Mission régionale d'autorité environnementale

Avis délibéré
sur le projet de centrale photovoltaïque au sol
de la Fournée Dorée Atlantique
sur la commune des Achards (85)

N°MRAe PDL-2023-7300

Vue sur la haie depuis la rue du Moulin (source : dossier-Google Street view)

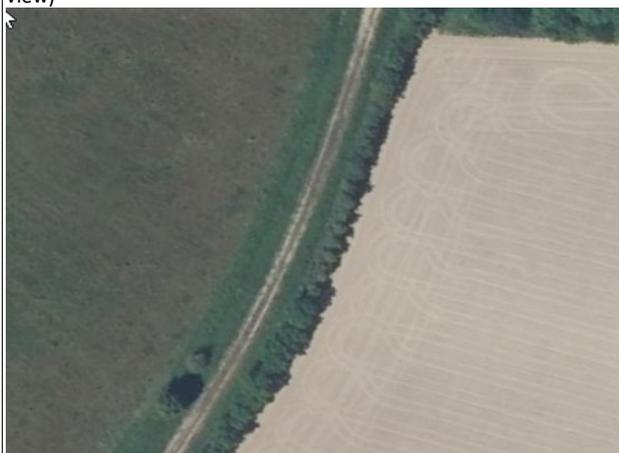
Cliché du même chemin en juin 2023 (dans annexe 3 de l'étude d'impact), en bordure duquel il n'y a plus de haie.

– Les éléments disponibles portent à croire que la section de haie intersectant le projet a été rasée avant la journée d'inventaire naturaliste du bureau d'études et le dépôt de la demande de permis de construire. Une clarification sur ce point est attendue, voire la description de mesures compensatoires. Des indications, sur le niveau de protection des haies contribuant à limiter la visibilité du parc aux abords du projet et l'assurance ou non de leur pérennité, seraient utiles en complément.

- ***procéder à une identification des zones humides et de leurs espaces périphériques au sens du SDAGE du bassin Loire-Bretagne ;***
- ***préciser les effets de la clôture sur la circulation de la faune et reconsidérer son insertion paysagère ;***
- ***clarifier le contexte de l'abattage apparent d'une section de haie et le cas échéant de définir les mesures de compensation à mettre en œuvre ;***
- ***préciser les modalités d'entretien du site par fauche ou par pâturage.***
